PROJECT
MEIKEVER

TEKENING
PLAN +0

BOUWPLAATS
**Meikeverlaan 3,
9032 Gent**

FASE
OMGEVINGSVERGUNNING

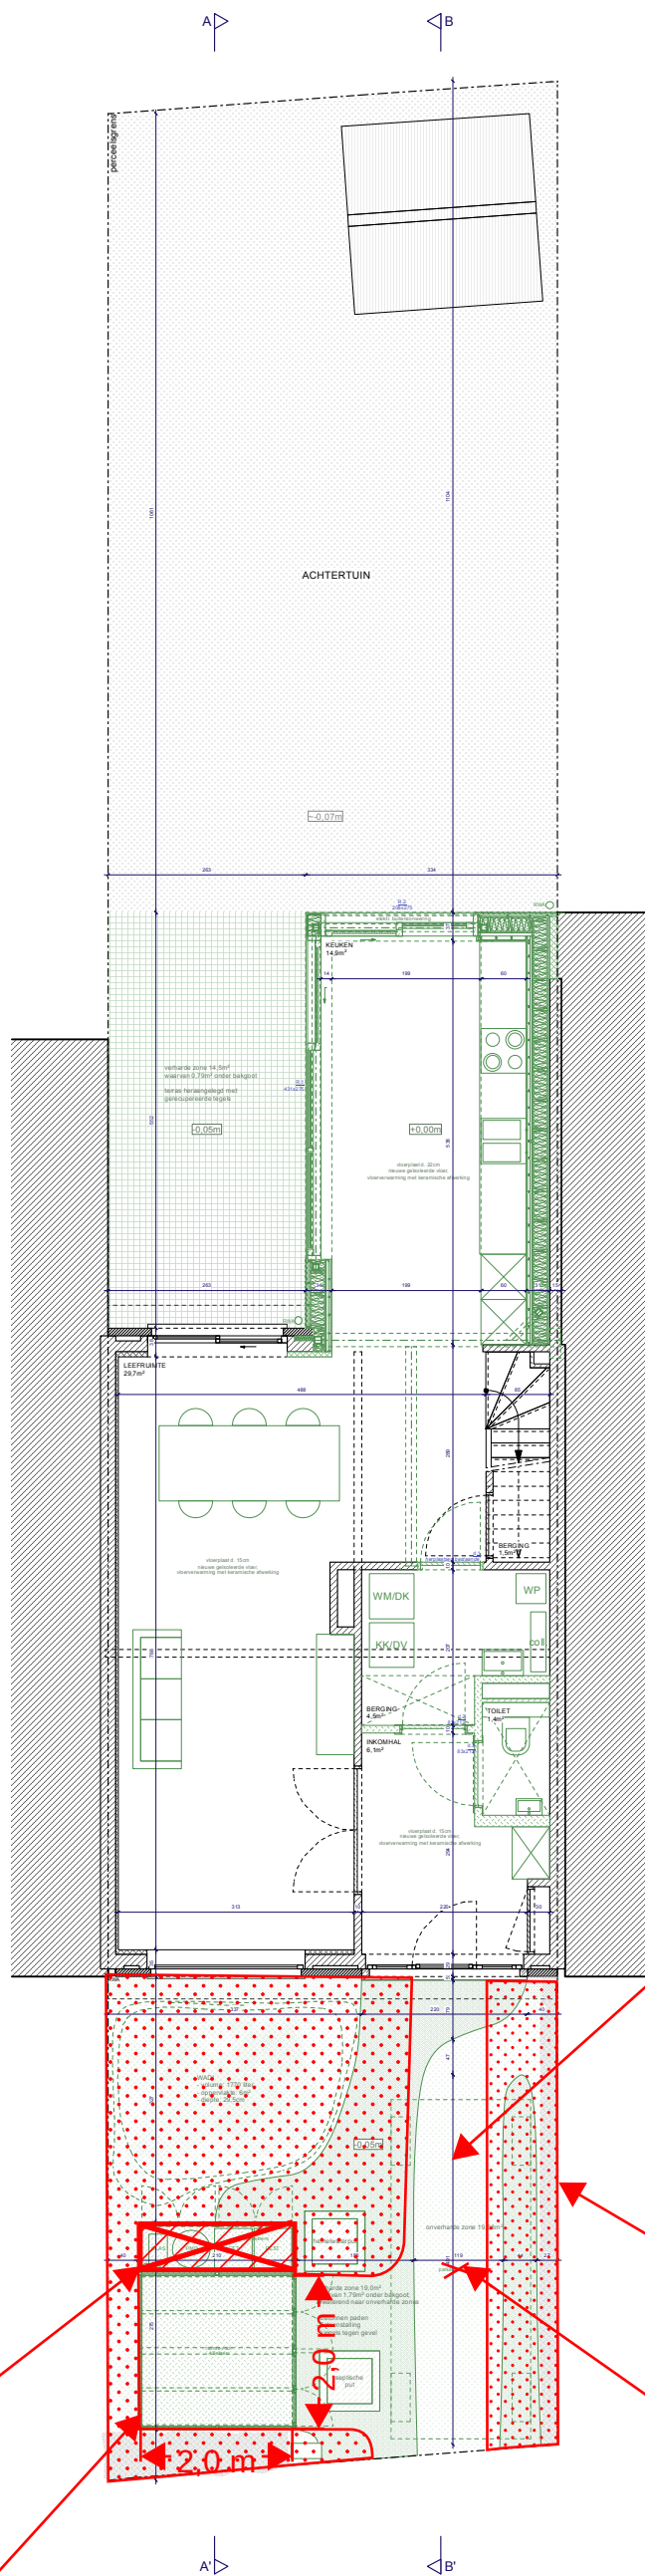
ZIE BIJZONDERE VOORWAARDE(N)

Enkel de strikt noodzakelijke toegangen mogen verhard worden, zijnde:

- de toegang tot de voordeur (maximaal 1,5m breed)
- de toegang tot de fietsenberging

De overige delen van de voortuin moeten een groene inrichting krijgen

De met stippen gearceerde zones geven indicatief weer welke delen als groenruimte kunnen worden ingericht.

De combinatie van een autostaanplaats en een fietsenberging in de voortuin is niet toegestaan

De constructie voor de fietsenberging moet beperkt blijven tot het functioneel noodzakelijke omvang voor het stallen van fietsen. Het gebruik van de berging voor de opslag van afval is niet toegelaten. Indien de constructie uitsluitend wordt gebruikt voor het stallen van fietsen, kan zij beperkter van omvang worden uitgevoerd. Dit deel mag niet worden gerealiseerd.

De constructie van de fietsenberging moet worden beperkt tot een vloerplan van maximaal 2 op 2 meter.
